女川原子力発電所第2号機 工事計画審査資料	
資料番号	02-変 2-他-F-07-0001 改 0
提出年月日	2023年3月6日

女川2号機 非常用ガス処理系主要弁の設計進捗に伴う

設計及び工事の計画の変更認可申請の扱いについて

東北電力株式会社

添付資料 1：主要弁の要目表（今回変更認可申請資料）

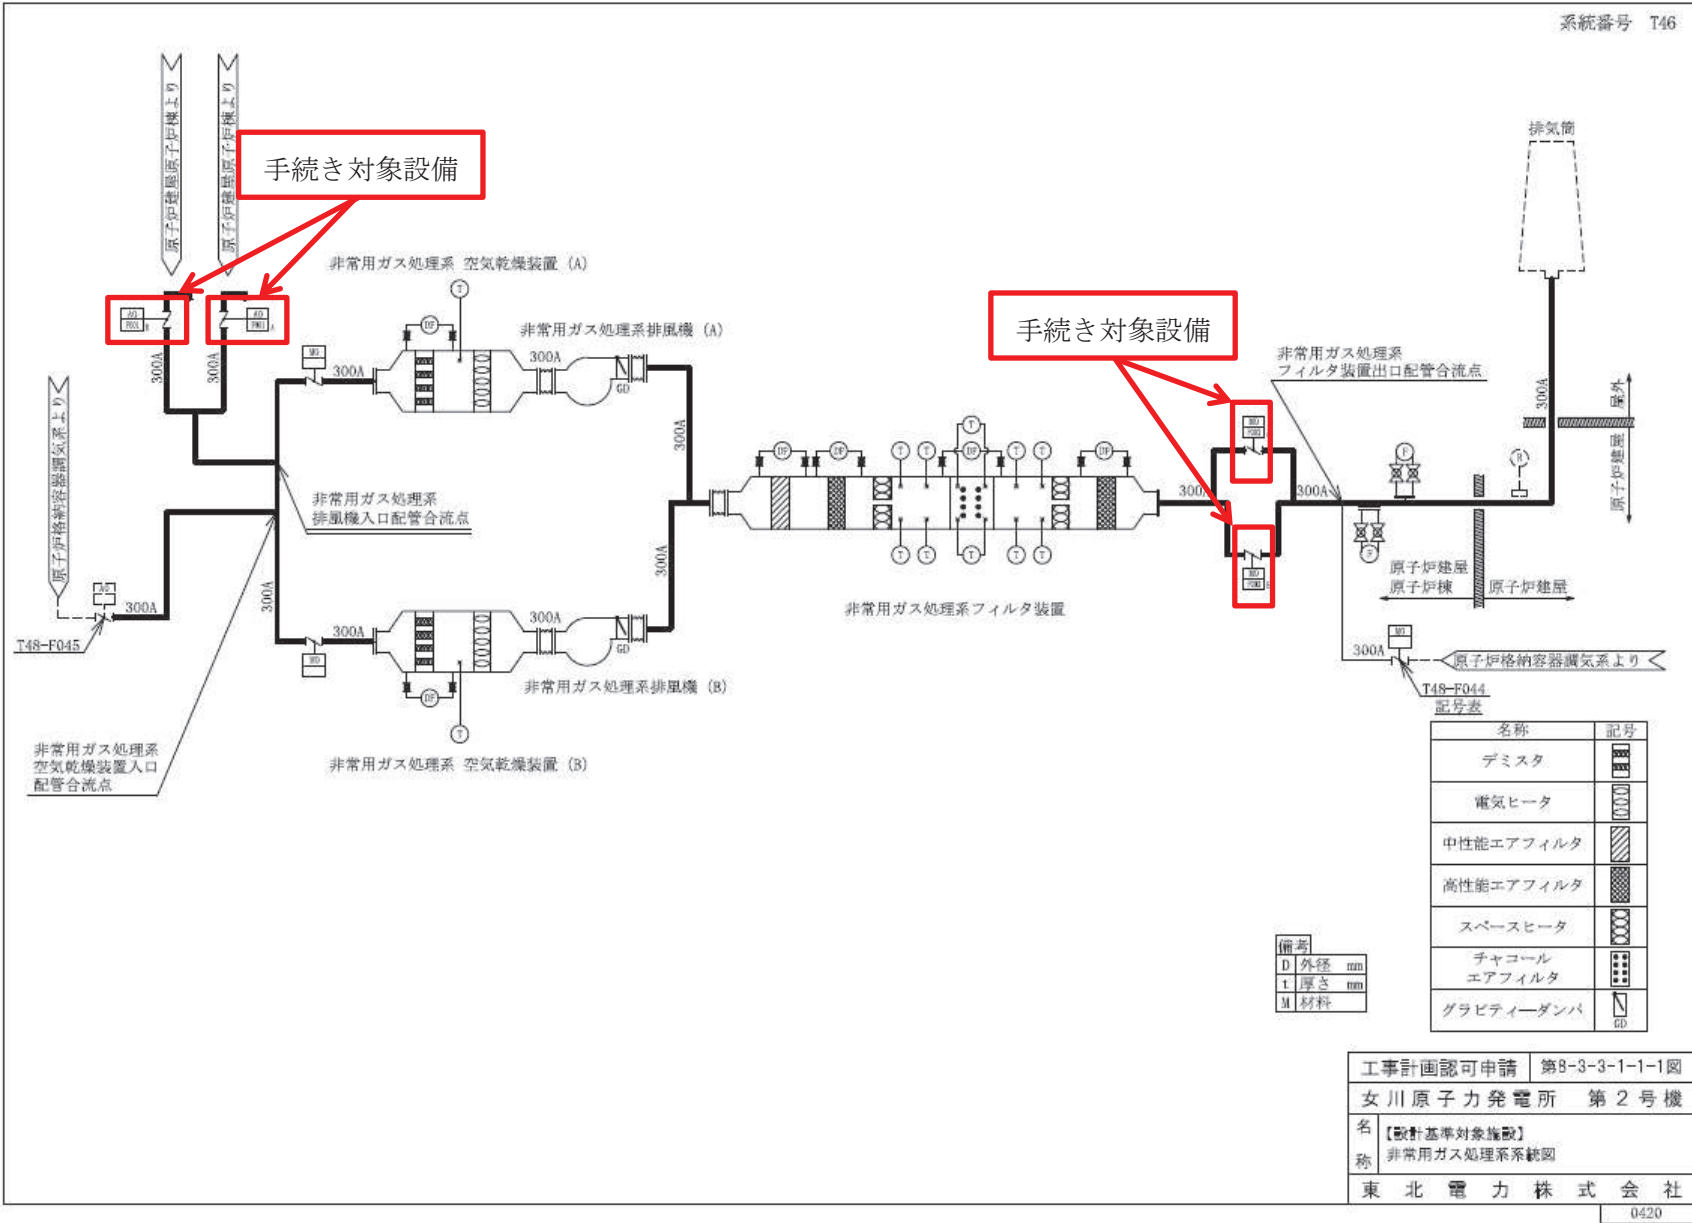
- (1) 弁箱厚さ (T46-F001A, B, T46-F003A, B)

- (2) 弁ふた厚さ, 材料 (T46-F001A, B, T46-F003A, B)

注記*1：既工事計画書に記載がないため記載の適正化を行う。記載内容は、設計図書による。

変更前*1		変更後
名	称	T46-F001A,B		変更なし
種	類	止め弁		
最	高 使 用 圧 力	kPa -23.5~13.7		
最	高 使 用 温 度	℃ 100		
主 要 寸 法	呼 び 径	300A		[]
	弁 箱 厚 さ	[]		
	弁 ふ た 厚 さ	[]		
材 料	弁 箱	SCP112		変更なし
	弁 ふ た	S25C		
駆 動 方 法		空気作動		変更なし
個 数		2		
取 付 箇 所	系 統 名 (ラ イ ン 名)	T46-F001A 非常用ガス処理系A系	T46-F001B 非常用ガス処理系B系	
	設 置 床	原子炉建屋 O. P. 33. 20m	原子炉建屋 O. P. 33. 20m	
	溢 水 防 護 上 の 区 画 番 号	—		
	溢 水 防 護 上 の 配 慮 が 必 要 な 高 さ	—		—
